1 埼玉県砂防設計基準の改訂について

3 埼玉県砂防設計基準の改訂ポイント

埼玉県砂防設計基準の改訂について

③-2 不透過型砂防堰堤の計画捕捉流木量の考え方 (第2章計画 4.2.2 計画捕捉流木量 土-34)

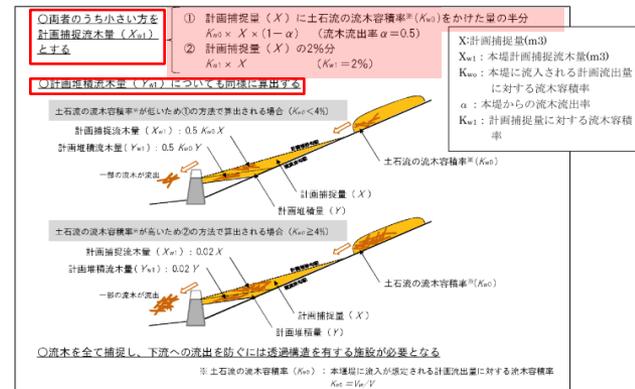
「不透過型砂防堰堤の計画捕捉流木量は、①、②から求められる値のうち、小さい方の値とする。①は本堰堤の計画地点に流入が想定される計画流出量に占める計画流出流木量の割合から、②は本堰堤の計画捕捉量に占める計画捕捉流木量の割合から計画捕捉流木量を求める方法である。」

- ・ 不透過型の土石流区間における土石流・流木捕捉工については、データが非常に少ないが、満砂状態で約3%を示した例がある。不透過型砂防堰堤の計画捕捉量に対する K_{w1} (流木容積率)は、既往の捕捉事例に基づいて求めるものとするが、対象溪流において捕捉事例がない場合は $K_{w1} = 2\%$ として良い。

質問	回答
土石流の割合が高い、低い判断の基準があるのでしょうか。	流木流出率 α を0.5とした場合、 K_{w0} が流木容積率 K_{w1} の2($=1/\alpha$)倍以上の場合の「流木割合が高い」となります。
2つの式を比較するのはどのような考えなのでしょうか。	流木は流木量の多少によらず少なくとも半分程度流出すると考えられます。一方で、既往の捕捉事例の調査から、不透過型堰堤で捕捉可能な流木量の上限が決まっていることが考えられます。そこで、①少なくとも流木は半分程度流出すること、②不透過型堰堤で捕捉できる流木量に上限があることを2つの式で評価し、比較しています。

⑥ 砂防堰堤の袖部処理の考え方

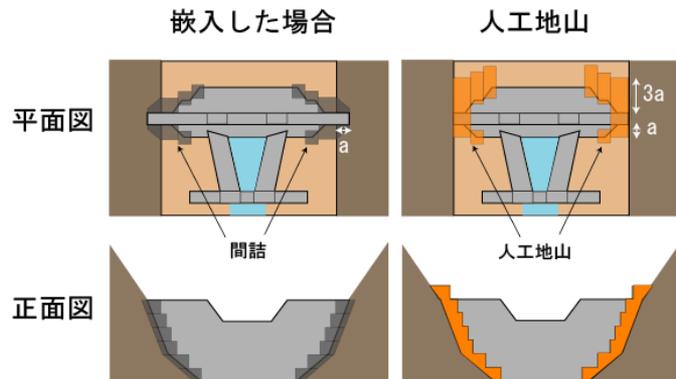
「非越流部の本体の断面は、非越流部にかかる設計外力に対し、越流部と同様の安定性を確保する。」

- ・ 不透過型堰堤の本体の断面は、越流部及び非越流部ともに、それぞれの断面にかかる設計外力に対する安定性を確保した同一の断面とすることを基本とする。
- ・ 土石流ピーク流量を袖部も含めて対応する水通し断面とする場合は、複数の断面で安定計算を行う。
- ・ なお、安定計算を実施する断面の位置としては、「袖小口の断面」や「土石流の水深と袖部の高さが一致する断面」が考えられるが、その他、現場の条件や堰堤の大きさ等を勘案して、検討位置を設定する。

- ・ 非越流部の本体の断面は、越流部の本体と同一とすることを基本とする。

① 基礎調査マニュアルの改訂に伴う更新

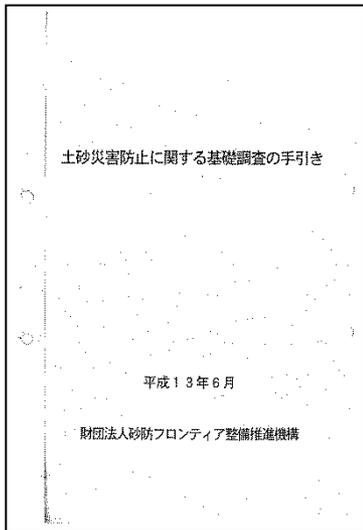
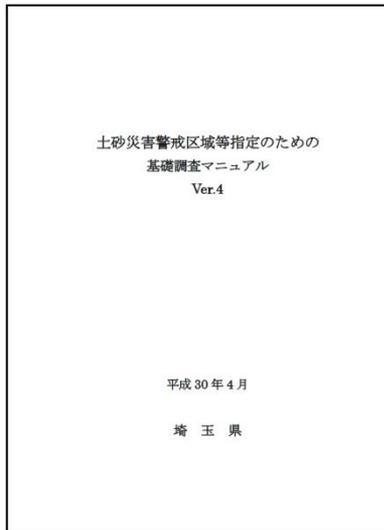
- このうち、②については、改訂を行っていることから、新たなマニュアル([基礎調査マニュアルVer.4\(平成30年4月埼玉県\)](#))へ更新する。

② 砂防事業全体計画書(事例)の更新

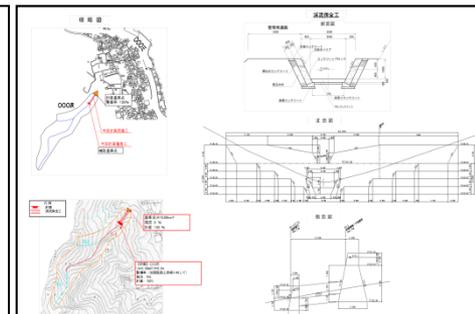
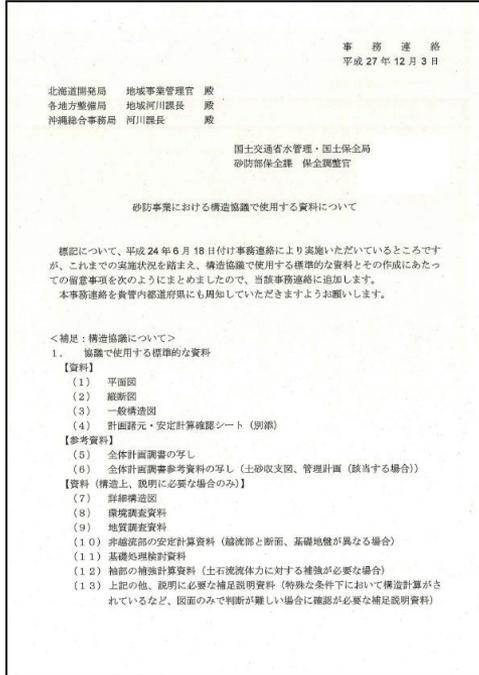
- 砂防事業全体計画書については、平成20年度発行の「埼玉県砂防設計基準(案)」にも記載例が掲載されているが、提出様式の改訂や記載内容の変更など、経年による改訂が変化が行われている。
- そのため、平成20年度以降、直近で新規事業採択を受けた事例を記載例へと更新する。

砂防事業における構造協議で使用する資料について

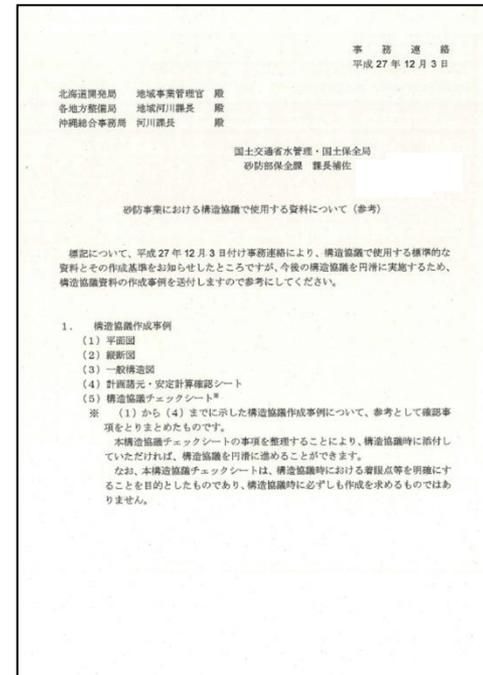
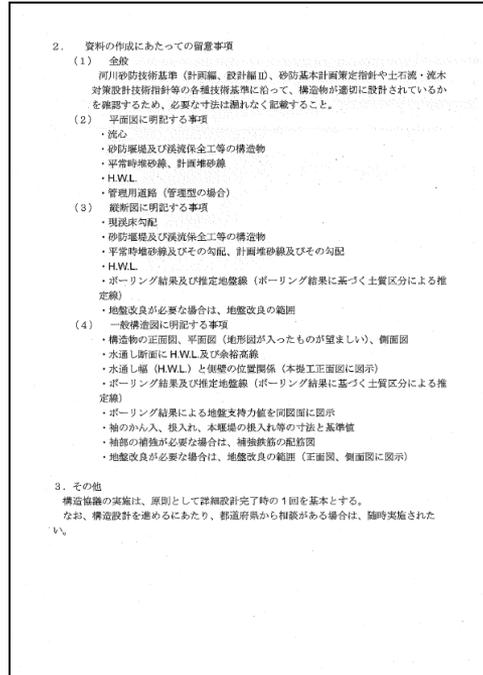
- ・ 構造協議チェックリストが平成27年12月3日付で更新されたことによる様式の**更新**
(今まで何に基づいたチェックシートか明記されていなかったため、本改訂に伴い通知文を添付**(新規追加)**)
- ・ 併せて、同じく平成27年12月3日付で発出された通知**(参考)**に基づき、構造協議を円滑に進めるためのチェックシートを添付**(新規追加)**

⇒ 構造協議時に必要な資料を明確にする。
